# CAAC 适 航 指 令

# AIRWORTHINESS DIRECTIVE

编号: CAD2011-MULT-18

一. 标题: 检查驾驶员/副驾驶员座椅

Figure 1. Diameter of seat pin locking engagement hole

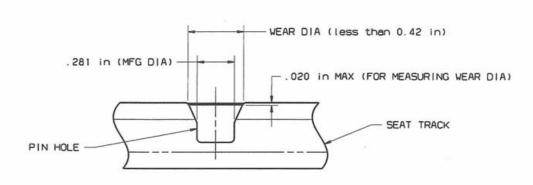
- (1)目视检查驾驶员和副驾驶员座椅导轨上会阻止座椅插销正常 锁止到位的污垢和碎片。当检查时发现污垢和碎片的,在下次飞行前, 清除发现的污垢或碎片。
  - (2) 从座椅导轨拆除座椅:
  - (i)拆除座椅止动块:
  - (ii)按需要,从座椅上拆除安全带/肩带;
  - (iii)垂盲调高座椅至最大高度:
  - (iv)保持座椅插销脱开,向前向后滑动座椅至滚轮脱开;
  - (v) 提起座椅搬离飞机。
  - (3)目视检查驾驶员和副驾驶员座椅导轨每个插销约束孔的直径,以确定磨损的情况。如果在导轨表面约束孔开口处有磨损,允许从低于轨道表面0.020英寸处进行测量。必须让这测量点在导轨表面或低于导轨表面不超过0.020英寸之间进行:
  - (i)如果任何约束孔的直径达到或超过0.42英寸(见图 1/figure1),下次飞行前更换导轨。

Figure 2. Seat locking pin depth engagement

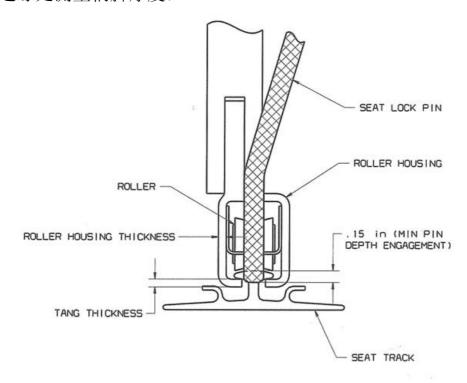
- (iii)不要润滑滚轮、垫圈或轴,因为润滑油会吸附灰尘和其他微粒,可导致紧瑟。
- (5)检查滚轮罩底边柄脚(tang)的厚度(见图2/figure2和图 3/figure3)。由于柄脚的磨损妨碍座椅导轨,在柄脚内侧接触座椅导轨的边缘处测量柄脚厚度:

- (10) 抬起每台座椅前缘消除座椅插销在约束孔的垂直间隙,从这个位置检查每个座椅插销的啮合深度(见图2/figure2)。如果导轨已磨损,从磨损的表面测量该深度,而不是从制造的表面测量:
- (i)如果任何座椅插销测量少于0.15英寸的,下次飞行前,更换或修理需要的座椅部件使座椅插销啮合深度最小达到0.15英寸;
- (ii)修理或更换需要的座椅部件不是本指令第四.1段重复检查要求的终止措施。

Figure 3. Closeup of seat roller housing and tang thickness

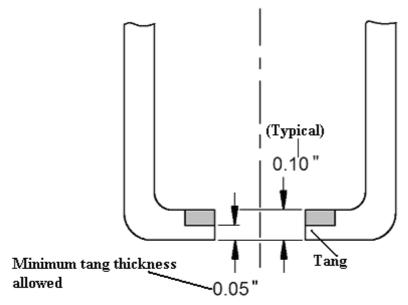
- (i)如果柄脚厚度少于0.05英寸,在下次飞行前更换滚轮架子;
- (ii)更换滚轮架子不是本指令第四.1段重复检查要求的终止措施。

and tang gap width

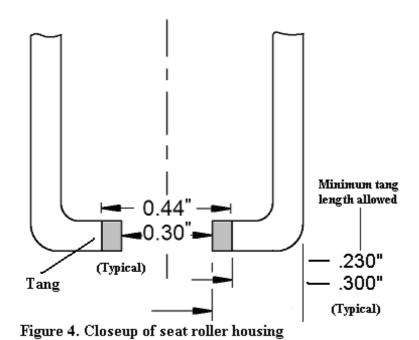
(6)由于柄脚的磨损或变形,检查从柄脚内侧边缘到滚轮支架外侧边缘(弯曲区域)的柄脚长度(见图4/figure4):

(i)剩下的柄脚长度(从柄脚内侧边缘到滚轮支架外侧边缘(弯曲

- 区域))允许的最小值是0.230英寸。如果其测量值少于0.230英寸,在下次飞行前更换滚轮支架;
  - (ii)更换滚轮罩不是本指令第四.1段重复检查要求的终止措施。
- (7)检查弹簧是否能使导轨孔插销保持在正常位置并实现锁止功能。在下次飞行前,更换任何不能提供正常功能的弹簧。
  - (8) 目视检查座椅导轨的裂纹:
- (i)如果座椅导轨裂纹超过表5的裂纹标准的,在下次飞行前,更换座椅导轨;
- (ii)更换座椅导轨不是本指令第四.1段重复检查要求的终止措施。
  - (9)重新安装座椅在导轨上。
  - (i) 抬起座椅进入飞机并放置在导轨上;
  - (ii) 拉开座椅插销让座椅向后滑动,再向前使滚轮重新啮合;
  - (iii)垂直向下调整座椅至舒适的高度;
- (iv)把座椅上的安全带和肩带重新连接好,如果之前已连接到座椅;
  - (v) 重新安装座椅的滑动挡块。

## Figure 5. Seat rail

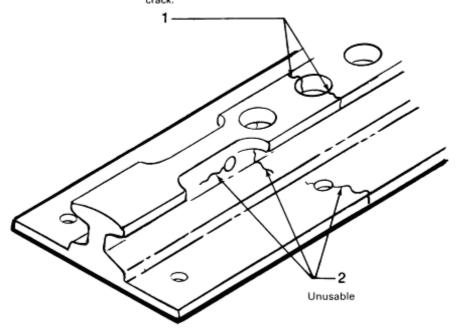
Counts as one crack. Usable if not closer than one inch to a similar crack.

#### REPLACE SEAT RAIL WHEN:

- Any portion of web or lower flange is cracked (index 2).
- (2) Any crack in crown of rail is in any direction other than right angle to length of rail.
- (3) Number of cracks on any one rail exceeds four, or any two cracks (index 1) are closer than one inch.

Use of seat rail cargo tie-downs is not permissible on seat rails with cracks.
